Avis délibéré
de la Mission régionale d'autorité environnementale
Provence-Alpes-Côte d'Azur

**sur le projet de centrale photovoltaïque aux lieux-dit "Les rives
du lac" et "La Crau" sur la commune de Velaux (13)**

**N° MRAe
013164/A P**

Figure 2 : Plan de masse du projet - source : note technique complémentaire

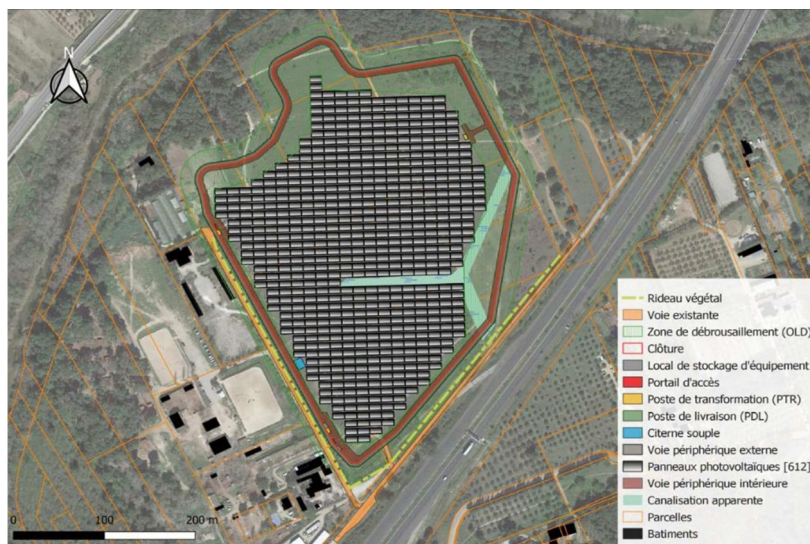
L'étude d'impact indique une durée des travaux et de construction de 9 mois, mais pas la durée d'exploitation du parc, ni l'échéance de son démantèlement et de la remise en état. Pour la MRAe, il appartient au porteur de projet de fournir ces éléments.

La MRAe s'étonne que soit prévue la suppression de toute végétation (ce que sous-entend le terme de décapage) sur une telle largeur, solution qui augmentera significativement les incidences du projet sur l'eau et la biodiversité.

De même, la superficie concernée par les OLD n'est pas indiquée dans le dossier, ni ajoutée à l'emprise totale du projet. Il n'est pas précisé si la bande de « décapage » de 20 m est comprise dans la bande de 50 m (avec un traitement particulier).

La MRAe recommande de préciser l'emprise des surfaces concernées par les obligations légales de débroussaillage et d'en évaluer les incidences.

La MRAe note que la mesure d'évitement (E08) « *installation de la base de vie* », n'est pas localisée. Selon le dossier, elle sera aménagée à proximité immédiate du chantier, en dehors des zones identifiées comme sensibles pour la faune. Compte tenu des investigations réalisées et des impacts évalués, l'emplacement de la base de vie doit être identifié sur le plan dès le stade de l'étude d'impact.

La MRAe recommande de localiser la base de vie sur le plan de masse (E08).
